RAPPORTO FINALE DI ISPEZIONE

in data 14/02/2024

<i>Tipo di incarico</i>	Ispezione finalizzata alla verifica del Progetto definitivo-esecutivo
<i>Oggetto dell'ispezione</i>	INTERVENTI DI RIGENERAZIONE ED EFFICIENTAMENTO ENERGETICO DEL CENTRO SPORTIVO FRANCO GIORGETTI SITO IN VIA EUROPA PRESSO IL COMUNE DI BOVISIO MASCIAGO
<i>Committente</i>	COMUNE DI BOVISIO MASCIAGO
<i>Responsabile del Procedimento</i>	Arch. Riccardo Padovani
<i>GRUPPO DI PROGETTAZIONE/PROGETTISTA</i>	AEGIS srl
<i>Progettista Architettonico e Responsabile Integrazione prestazioni</i>	Arch. Nicola Cantarelli
<i>Progettista strutture</i>	Ing. Stefano Tortella
<i>Progettista impianti</i>	Ing. Marco Cristini
<i>Coordinatore per la sicurezza in fase di esecuzione</i>	Arch. Eugenio Sagliocca

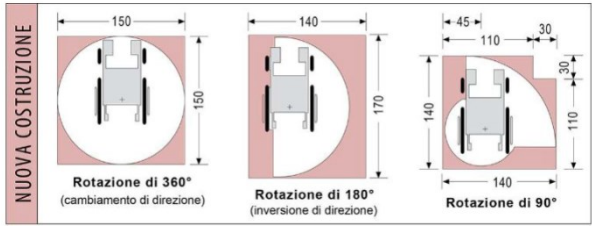
Osservazione n. 1	Elaborati architettonici in generale (planimetrie, sezioni)
Requisito di riferimento	A2 – COMPLETEZZA: esaustività delle informazioni tecniche ed amministrative contenute nei singoli elaborati progettuali rispetto ai contenuti previsti dalla normativa
Non sono riportate le caratteristiche (tipologia di pavimentazione con valori e/o i coefficienti di attrito della pavimentazione), delle pavimentazioni da posare, che si ritengono un elemento imprescindibile per la sicurezza degli utenti. Le sezioni e le planimetrie non riportano lo spessore delle murature e manca anche una legenda delle stesse, utili per verificare le dimensioni degli immobili e la tipologia della muratura utilizzata, con riferimento al computo metrico. Lo sbalzo della copertura nell'edificio A1 non è quotato nella sezione.

Negli elaborati relativi all'edificio A2 lo sbalzo indicato in sezione non pare compatibile con lo sbalzo indicato nella planimetria della copertura) El. CSFG-EXE-A-027-00 Pianta copertura edificio A2 – sbalzo a 1,39 contro l'1,5 della sezione.

Non si è reso necessario inserire le quote degli spessori murari, poiché per ogni edificio di nuova costruzione si è prodotto uno specifico elaborato di "individuazione delle stratigrafie verticali e orizzontali" con successivo elaborato chiamato "abaco delle stratigrafie verticali ed orizzontali" in cui sono individuati i componenti dei vari pacchetti orizzontali e verticale, nonché le loro dimensioni. Ove necessario saranno integrate comunque quote per una migliore leggibilità degli elaborati. L'elaborato dove si legge la quota della copertura indica la misura rispetto al canale di scolo, non indica l'ingombro finito dello sbalzo.

Saranno rivisti e corretti i refusi grafici negli elaborati.
